MAGISTRÁT HLAVNÍHO MĚSTA PRAHY

Věc: Vyjádření k projednávané územně plánovací dokumentaci hl. m. Prahy

Podání připomínky

Vymezení územní rezervy 630/901/1005 City – logistický terminál Praha-Malešice - územní rezerva

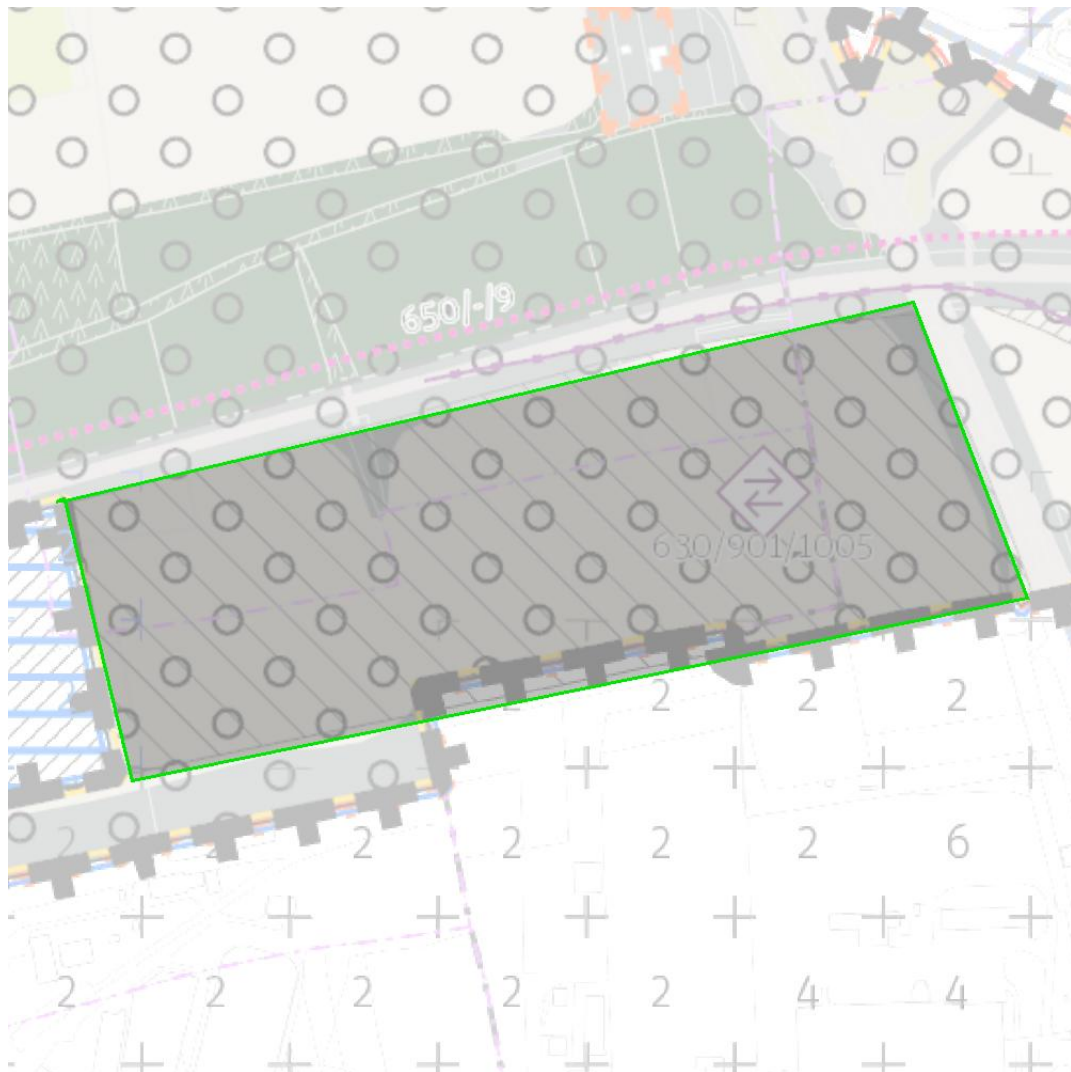
Navrhované vymezení územní rezervy 630/901/1005 City – logistický terminál Praha-Malešice požadujeme již nevyomezovat.

Požadujeme, aby územní plán Prahy, ani žádná jiná územně plánovací dokumentace neobsahovaly připravovaný areál citylogistiky při železniční trati na severu v přestavbovém území T/11- Malešicko – hostivařská, plocha DP a ZN/DP – dopravní infrastruktura.

Kontejnerové překladiště Malešice, jeho další rozšíření o plochy pro umístění areálu citylogistiky a napojením na komunikaci Průmyslová či Objízdna v Kyjích je v rozporu s celkovým záměrem přestavbovém území T/11- Malešicko – hostivařská, kde je potřebné se soustředit především na eliminaci dopravní poptávky a ne na její neustálé zvyšování, které znamená více než 1000 jízd kamiónů po Průmyslové ulici a jejím okolí.

Záměr na umístění areálu citylogistiky a kontejnerového terminálu znamená zavedení další těžké automobilové a kamionové dopravy do již v současné době neúměrně zatíženého Průmyslového polookruhu. Znamenalo by to zejména nadměrné zvýšení provozu na stávajících komunikacích a zhoršení životního prostředí v obytné zástavbě na území MČ Praha 14.

Pro kontejnerové překladiště a areál citylogistiky je potřebné hledat a lokalizovat jiné vhodné plochy na méně exponovaném místě na okraji hl. města, nejlépe však za hranici hl. m. Nesoustředit železniční překladiště kamiónů a citylogistického centra do jednoho místa, ale najít různé vhodné lokality. V této oblasti je potřebné omezit logistické areály s velkými nároky na dopravu.

Požadujeme nevytvářet zde zdroj ani cíl tranzitní dopravy a nevytvářet nežádoucí dopravní vztahy nevhodně umístěným areálem kontejnerového překladiště a areálu citylogistiky,

kteřý klade svou polohou nepřijatelné požadavky na nákladní dopravu.
